E18/E39 Gartnerløkka - Meieriet - mindre endring - vedtak

E18-E39 Gartnerløkka – Meieriet, vedtatt 18.02.15. planid 1380

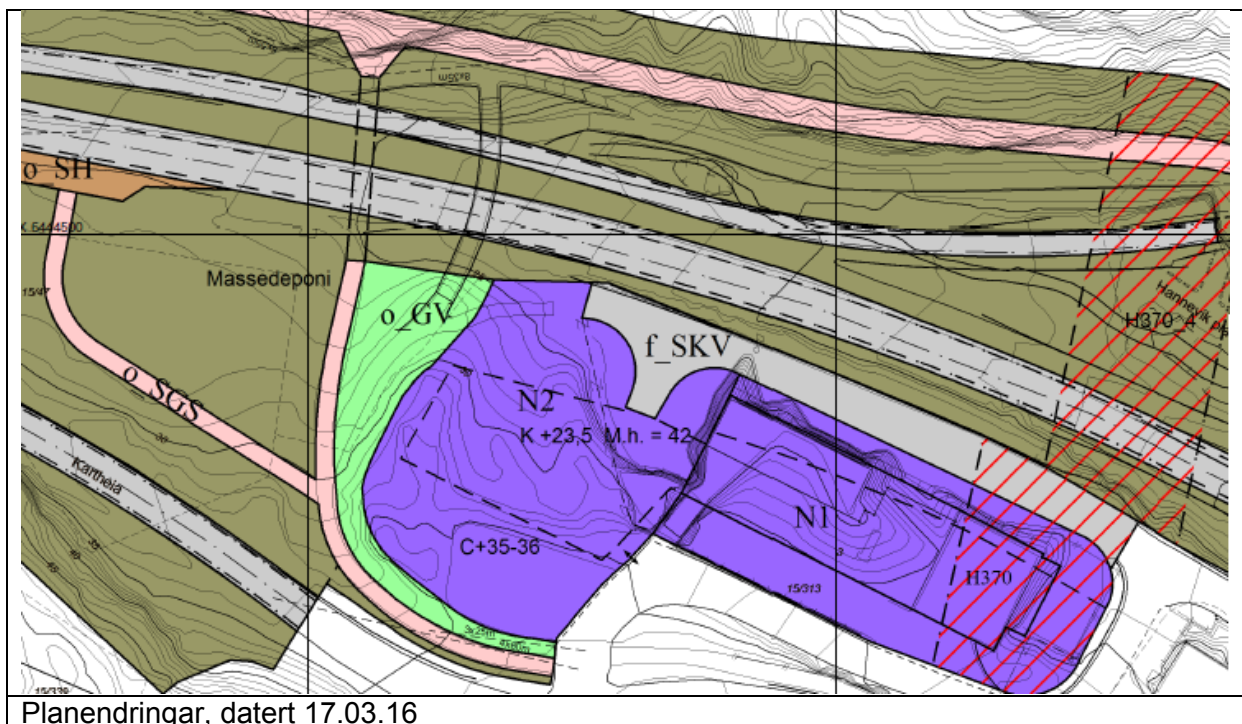
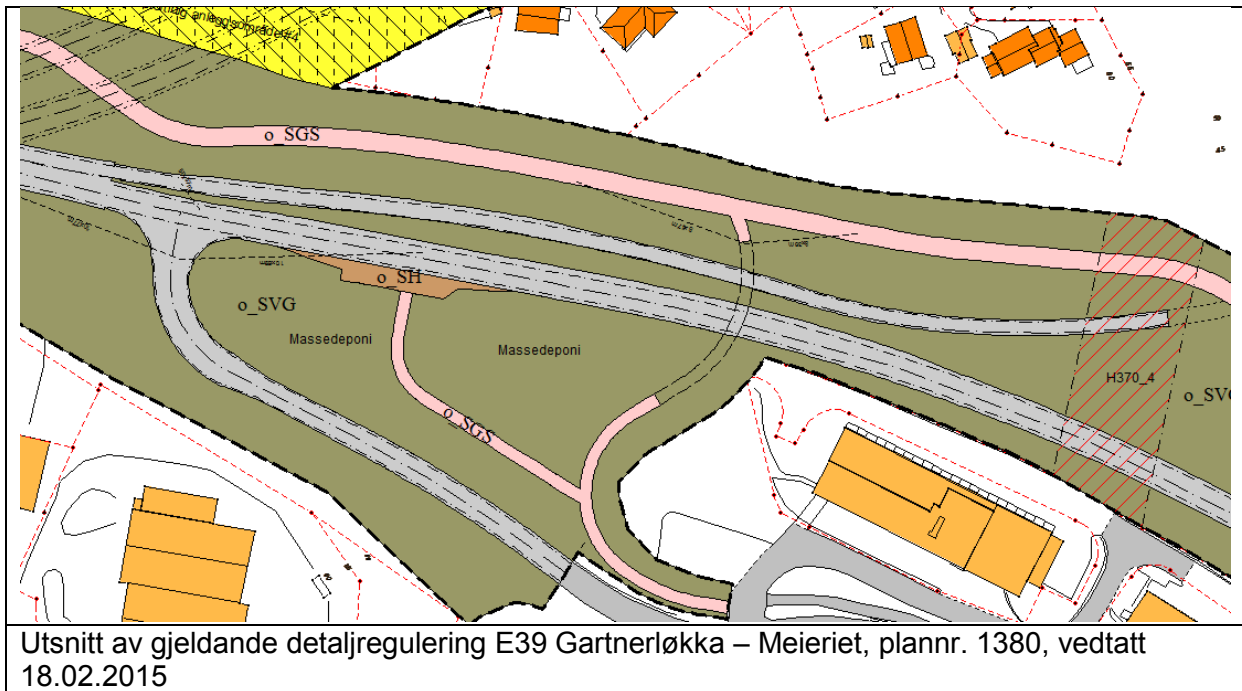
- Bru over E39 blir flytta i underkant av 30 meter vestover. Det medfører også endring i veg mellom bru og dagens g/s-veg.
- Areal mellom g/s-veg frå ny bru og industriområdet, er endra frå annen veggrunn til grønstruktur - vegetasjonsskjerm, felt o_GV..

To smale striper (annen veggrunn og vegetasjonsskjerm) er slått saman med del av annen veggrunn i endring av E18/E39 Gartnerløkka – Meieriet. Mellom g/s-veg frå brua og næringsarealet i Kartheia 3 blir det då eit større område offentlig grønstruktur, felt o_GV, Terrenget og vegetasjonen her er ein verdifull skjerm mot industriområdet.

G/s-veg frå ny bru er sydd saman med dagens g/s-veg.

Endring av reguleringsplan for E18-E39 Gartnerløkka – Meieriet, vedtatt 18.02.15., slik det framkommer av vedlagt plankart sist datert 17.03.2016.
